## BILAN DE LA CONCERTATION PREALABLE au Permis de Construire

Projet de création de 16 logements et d'un commerce sur le terrain sis 1 rue Aldric Crevel et la rénovation de logements sur un immeuble sis 7 rue Faubourg Assiquet

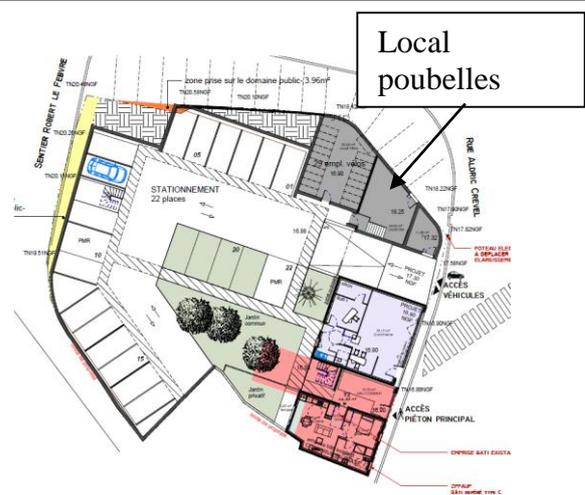
Habitant : Aujourd'hui c'est 16 logements, peut être que dans 10ans, 30 ans il se passera quelque chose sur le terrain maraîcher ?  
 Pourquoi ne pas transformer ce terrain maraîcher en parking ?  
 Il ne faut pas que cela nous prennent des places sur le Parking du Raimbourg ?  
 Où vont se garer les futurs habitants des 2 maisons ?

ELU : Pour le terrain maraîcher, c'est sans objet.  
 On sera au pied de la future station de tramway.

Complément de réponse M. le Maire :  
 Le terrain maraîcher est suivi dans le cadre du Plan Local d'Urbanisme intercommunal (PLUi).  
 La ville n'a pas les moyens d'acheter ce terrain et de toute façon, il n'est pas à vendre.  
 De plus, le PLUi ne permet pas la transformation de ce terrain maraîcher en parking.

### 4.1. Prévoir des trottoirs :

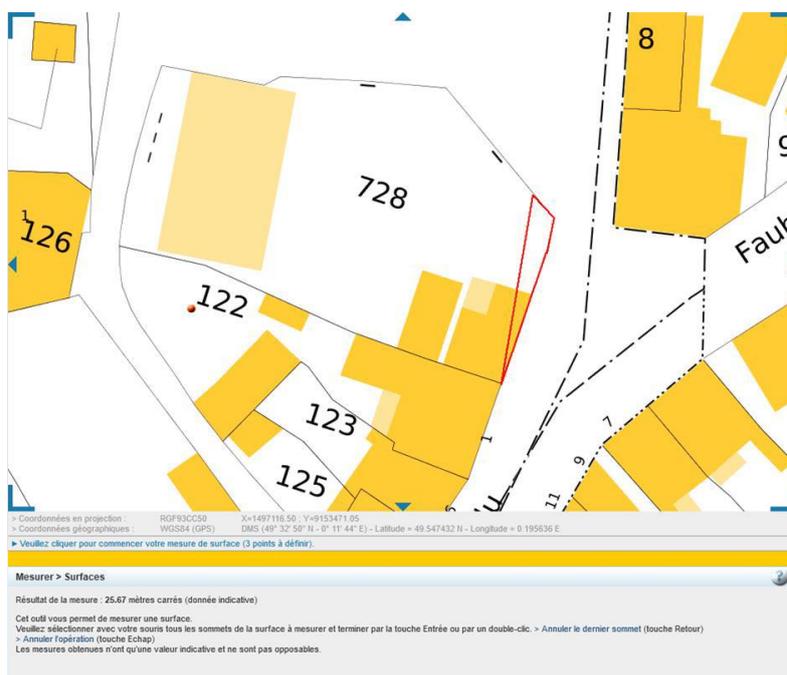
Prévoir des trottoirs de part et d'autre de la chaussée
